IMPIANTO EOLICO
"San Potito"

PROGETTO DEFINITIVO

Cod. Elaborato	INTEGRAZIONI RICHESTE DAL "M.A.T.T.M." Controdeduzioni ad Osservazioni /pareri di Enti e dal pubblico
D.1	
SCALA = DATA: Maggio 2019

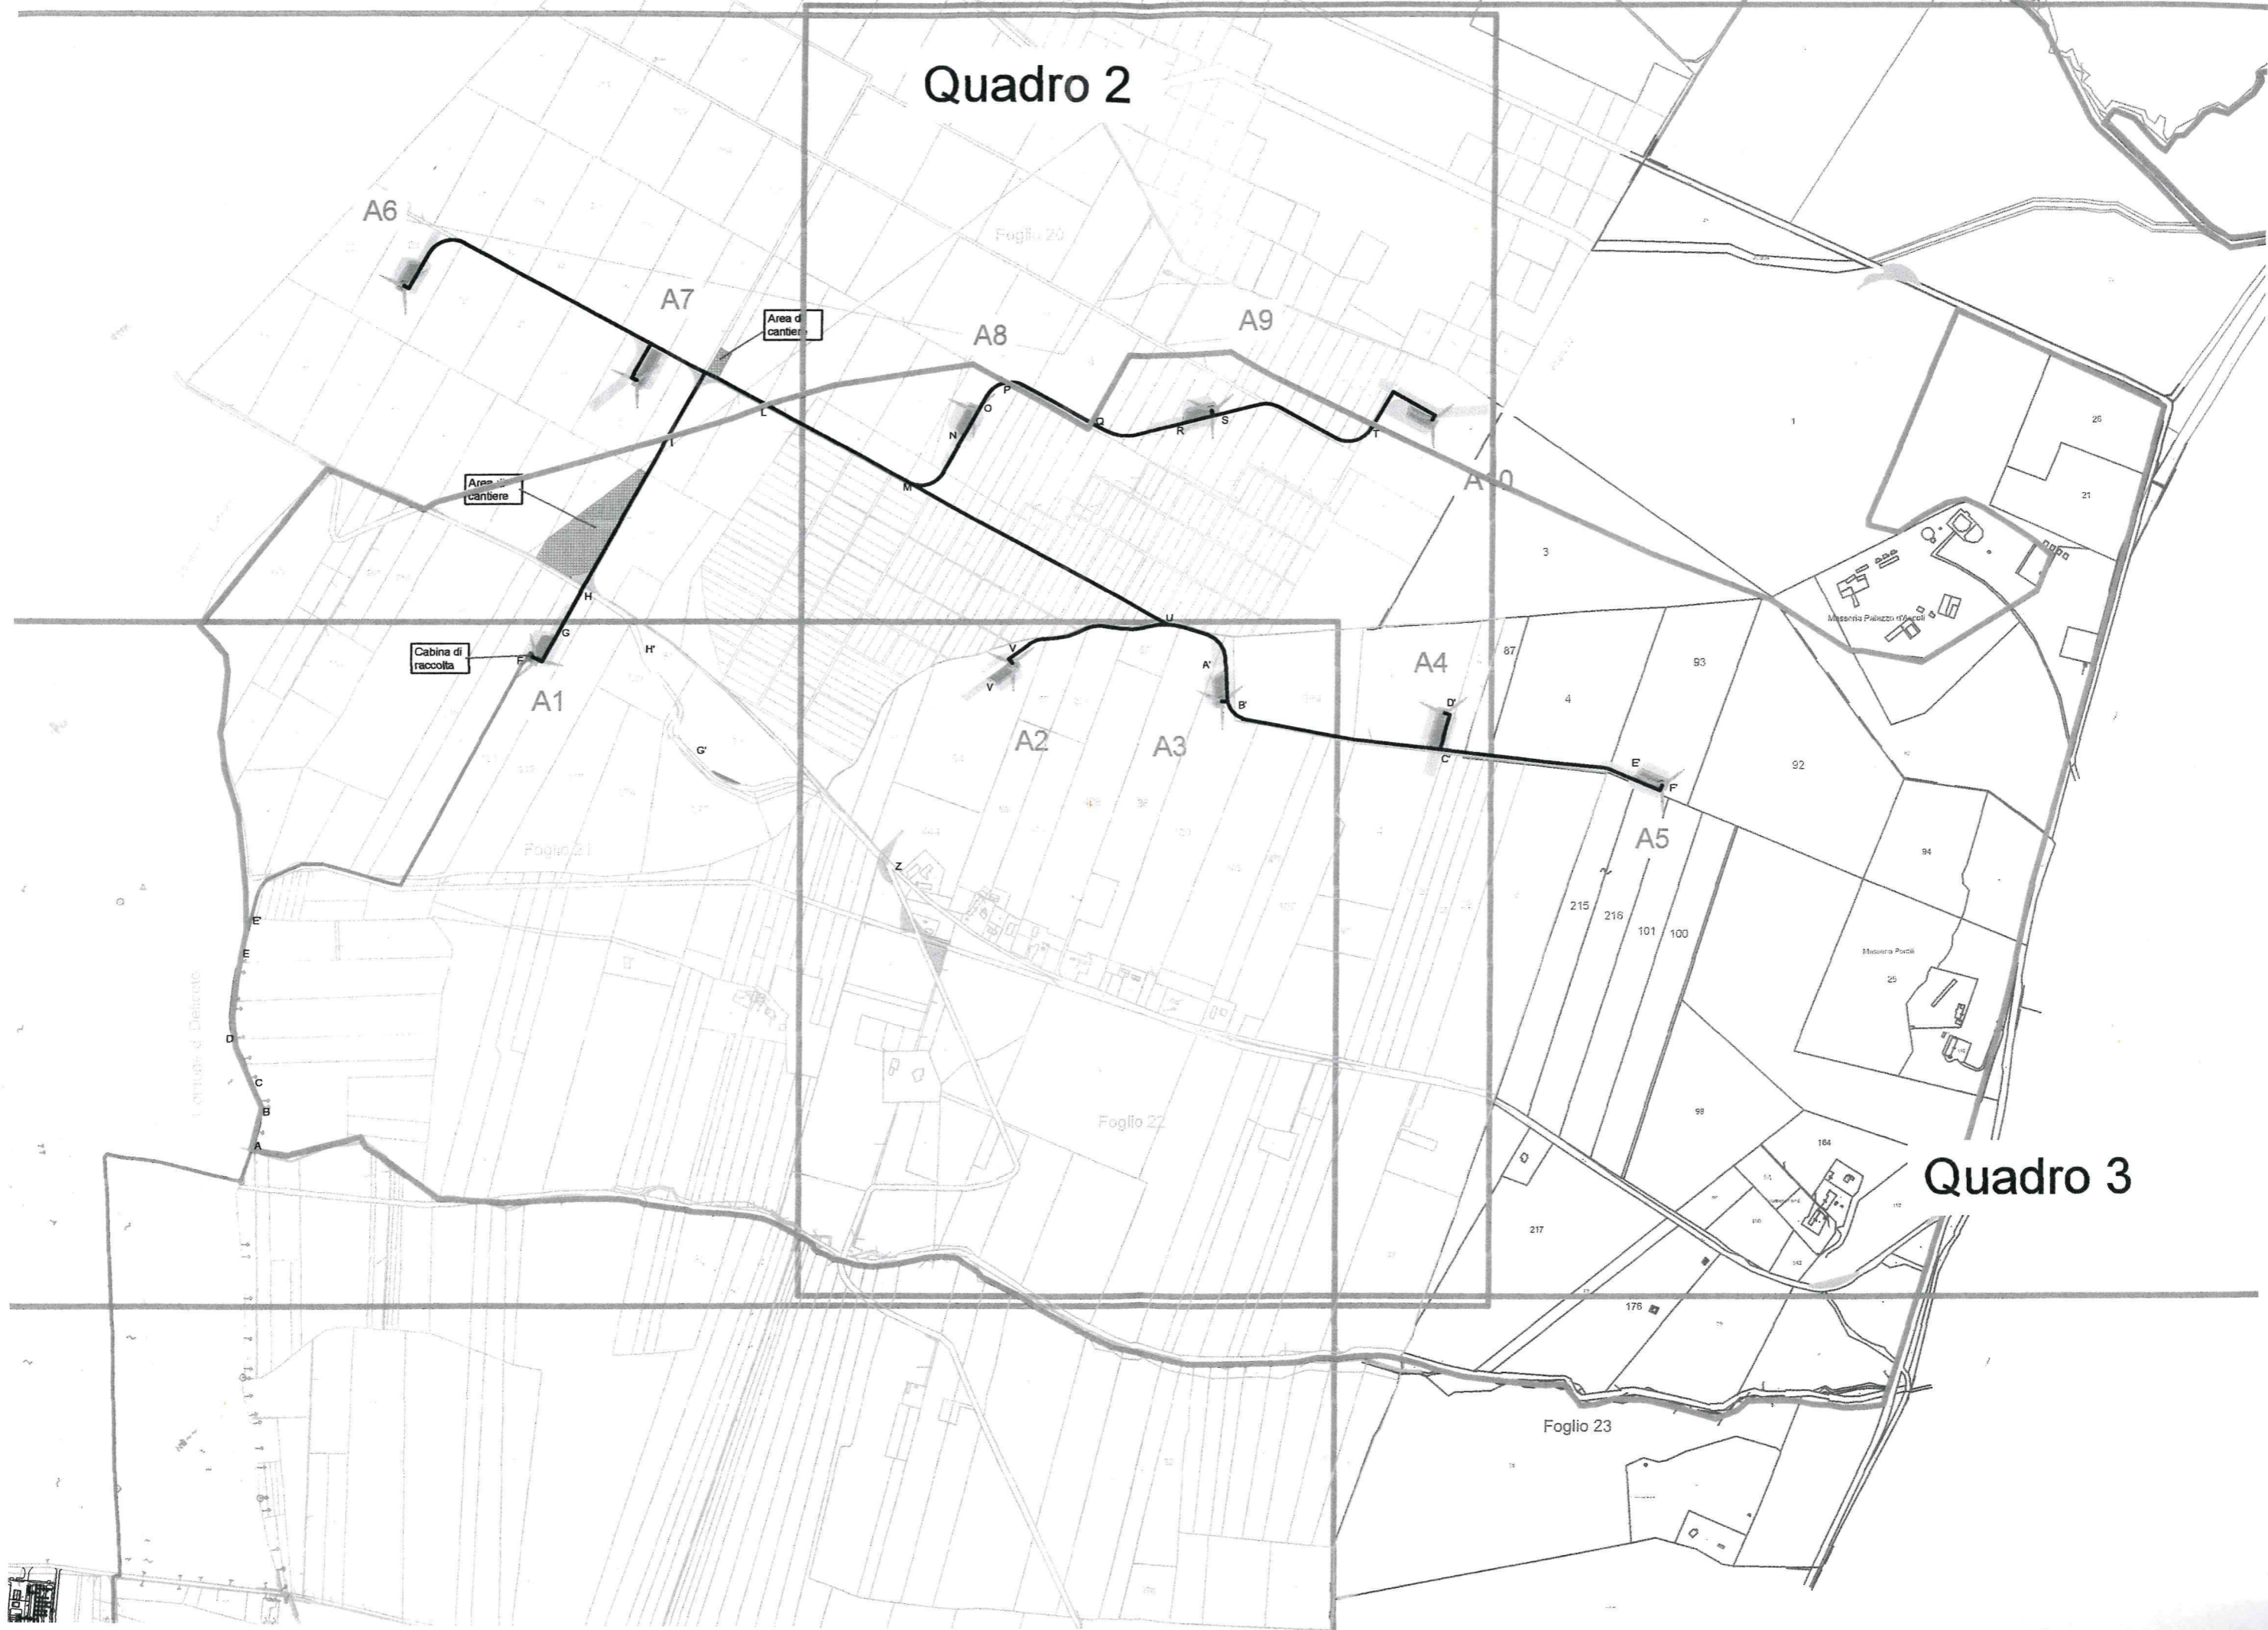
- Si allega stralcio planimetrico con l'ubicazione delle opere da realizzare.
